伊藤鉄工株式会社

仕様変更のお知らせ

1) バルブボックス

B3B / B3BL / B3BD / B3BDL / B3BK / B3BLK

3) B3B の鎖の取り付け位置変更

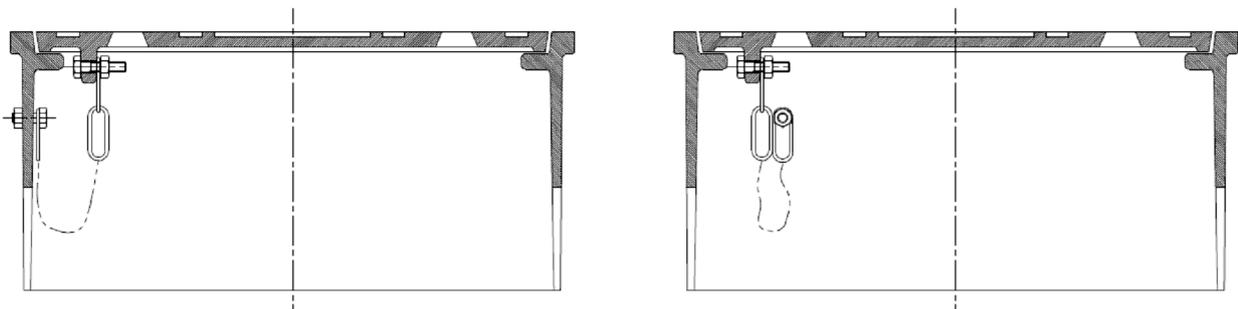
現行（短辺に配置）

変更（長辺に配置）
